# 질의답변서

## LOTTE-KAIST R&D센터 신축공사 설계공모

2023.05.08.(월) 건설2팀 임동영

붙임1

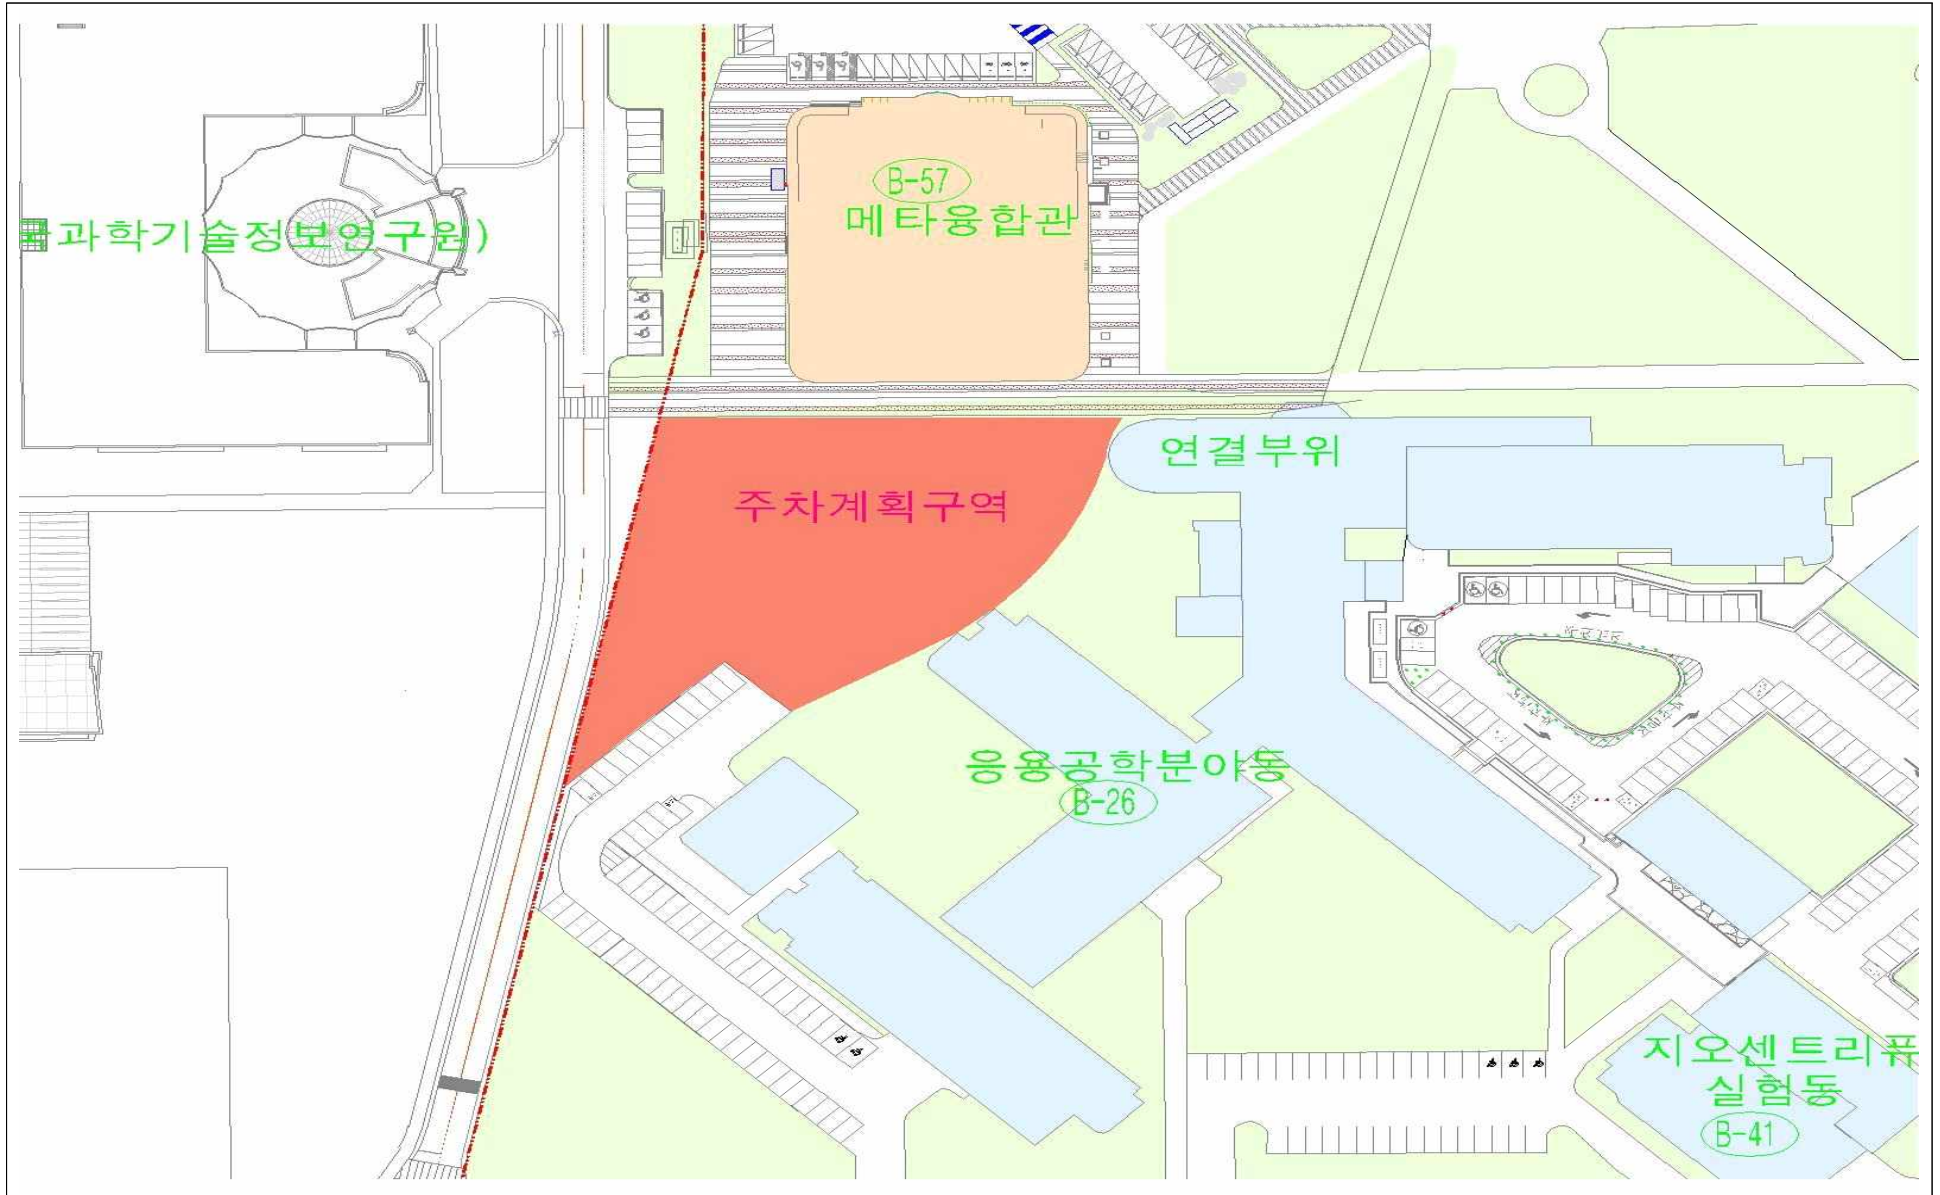
연번	지침서	질의내용	답변내용
1	과업내용서 P18	주차를 확보해야한다고 하였는데, 차량 접근이 가능한 인근에 배치하면 되는지? 만약에 주차를 과업상 주어진 대지 내에 계획한다면 차량 접근에 대한 제안을 하면 되는지?	붙임1의 주차구역 내 가능한만큼 주차면수를 계획해주시기 바라며, 부족한 주차면수에 대한 협의는 실시설계 시 진행 예정입니다.
2	공모지침서 P17	하부 세 번째 ※표시의 연구실, 실험실과 표 안에 적힌 연구실, 학생연구실, 오피스와 어떻게 대응하는 실인지 제시해주시기 바랍니다.	SPACE PROGRAM 내 실명 칸의 “연구실” 표시 부분을 ※표시 내 실험실로 대응시키고, SPACE PROGRAM 내 “오피스” 및 “학생연구실”을 ※표시 내 연구실로 대응시켜 작성 바랍니다.
3	공모지침서 P10	1. 제출도서의 작성 다. 설계도서 쪽수 산정방법과 현장설명회 자료 p3 쪽수산정 방법을 함께 고려하면 앞뒤페이지 포함하여 단면 24쪽으로 작업하면 되는 것인지 확인해주시기 바랍니다.	단면인쇄로 24쪽 이내(종이 장수로 24장 이내)로 작성해주시기 바랍니다. (앞페이지만 인쇄)
4	공모지침서 P18	1. 제출도서의 작성 가. 공통사항 ※ 렌더링 제한기준 1. 조명 알고리즘을 이용한 렌더링 기법이 어떤 기법인지 예시를 들어주시기 바랍니다. 3. 기준 1범위 안에서 그림자, 색상, 투명도, 재료 등을 표현가능하다. 라고 되어있는데 이는 왜곡이 심하지 않은 선 안에서 기본적인 렌더링 표현은 가능하다고 이해하였는데 맞는지 확인 부탁드립니다. 또한 현장설명회 자료 P11의 붙임4 이미지는 색상과 재료를 표현하지 않고 렌더링을 아예하지 않은 이미지가 제시되었는데 지침서와 비교하여 어떤 기준을 적용할지 제시해주시기 바랍니다.	1. [붙임2]의 예시 그림을 참고해주시기 바랍니다. 3. 지침서의 기준을 적용해주시기 바랍니다.
